Stellungnahme der Naturschutzinitiative e.V. (NI) im Rahmen der öffentlichen Bekanntmachung nach BImSchG der Struktur- und Genehmigungsdirektion Nord, Obere Immissionsschutzbehörde, zum Antrag auf Genehmigung zur Errichtung und zum Betrieb von acht Windenergieanlagen des Typs Nordex N175/6.X in den Gemarkungen Dierdorf und Giershofen (WP Märkerwald-Dierdorf). Az.: 21a/07/5.1/2024-0099

anbei legen wir als Naturschutzinitiative e.V. (NI) unsere Einwände zu dem o.g. Windkraftvorhaben WP Dierdorf-Märkerwald vor.

Es sind Anlagen des Typs Nordex N 175 mit einer Nabenhöhe von 179 m, einem Rotordurchmesser von 175 m und einer Gesamthöhe von 266,5 m geplant. Der Windpark soll in einem großflächigen Waldareal errichtet werden, dass überwiegend Laubwald ist und wo zusammengebrochene Fichtenwälder sich als Sukzessionsflächen zeigen.

Abb. 1: Lage der geplanten Windparks vor den planerischen Aussagen des LFU-Artenschutzgutachtens

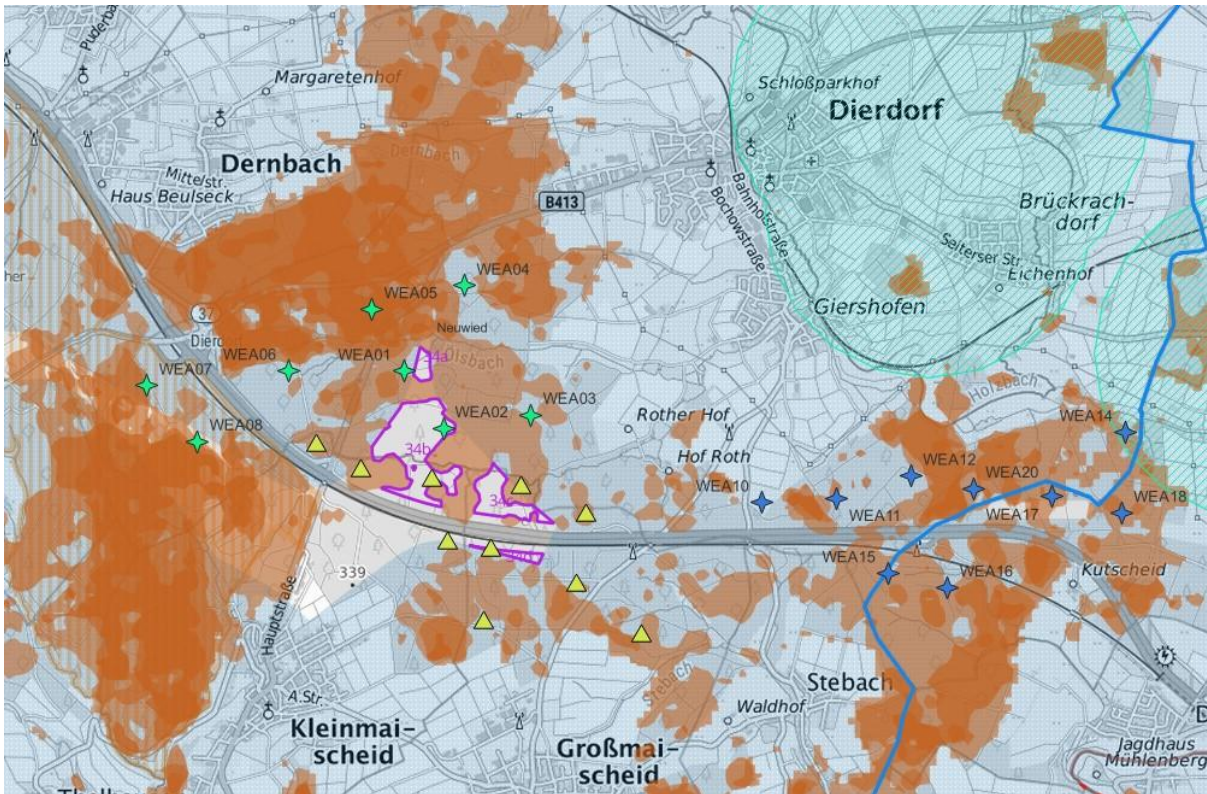
Der beantragte Windpark „Märkerwald Dierdorf“ wird zum größten Teil von der „Kat-2-Zone“, die die Dichtezentren des Rotmilans schützen soll, überlagert.

Weiterhin fällt die hohe Dichte von „Kat II – Waldflächen“ mit hohem Habitatpotenzial für Fledermaus-Kolonien auf. Dabei sind alle drei vom LFU-Fachbeitrag ausgewiesene Fledermaus-bedeutsamen Waldkategorien vertreten. Die beanspruchten Wälder weisen also gute Waldstrukturen für die Leitarten Bechsteinfledermaus, Braunes Langohr und

Diese Zonen der Kat. II soll generell frei von WEA gehalten werden. Falls im Einzelfall hier doch WEA errichtet werden, besteht die Vorgabe einer eingehenderen Planung mit einem erhöhten Ausmaß an Vermeidungsmaßnahmen.

Wir möchten deshalb hier die Forderung unterstreichen, dass die Rotmilan-Dichtezentren - so wie im LFU-Fachbeitrag dargestellt - von WEA freizuhalten sind.
